ENC: Dúvidas sobre a Solicitação de Adendo ao PGR – CMO Residencial Floramazônia SPE Ltda.

Assunto: RE: Dúvidas sobre a Solicitação de Adendo ao PGR – CMO Residencial Floramazônia SPE Ltda.

Assunto: Adendo ao PGR - CMO Residencial Floramazônia SPE Ltda

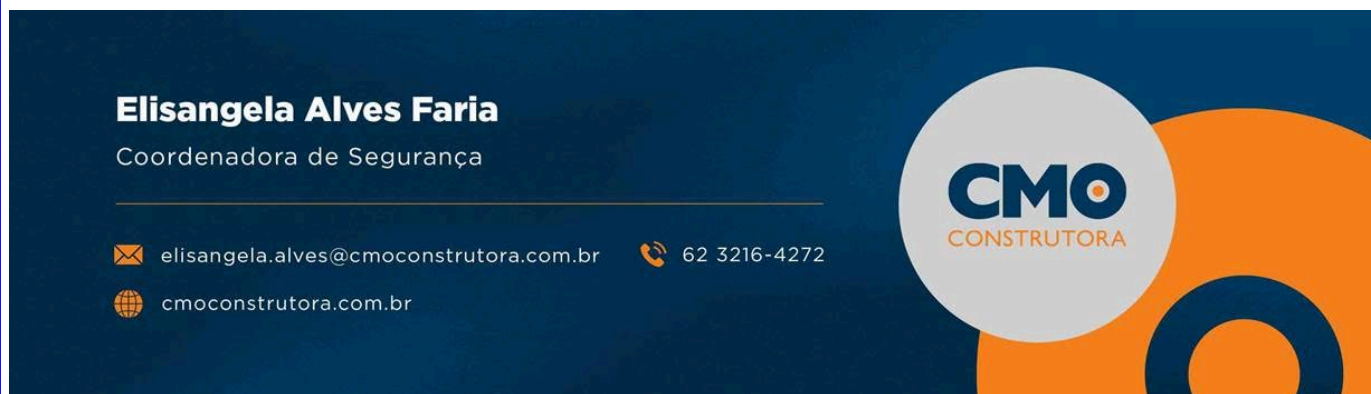
Adriano verifica juntamente com a equipe do PCMSO sobre a descrição das atividades dos eletricitas, veja que no PCMSO o GHE 06 esta com a descrição da atividade de eletricista energizado e no PGR esta com a descrição do desenergizado. **PCMSO ESTA COM A DESCRICÃO ERRADO.**

VEJA A DESCRIÇÃO DO GHE 10 NO PCMSO E PGR, A DESCRIÇÃO DA ATIVIDADE ESTA DO ELETRICISTA ENERGIZADO, A EQUIPE DE MANUTENÇÃO NÃO FAZ ESSE TIPO DE ATIVIDADE. **PRECISA CORRIGIR SOMENTE A DESCRIÇÃO DO ELETRICISTA , COLOCAR A DESCRIÇÃO CONFORME DO ELETRICISTA INDUSTRIAL, OS DOIS FAZ A MESMA ATIVIDADE, A DIFERENÇA ESTA QUESTÃO SALARIAL.**
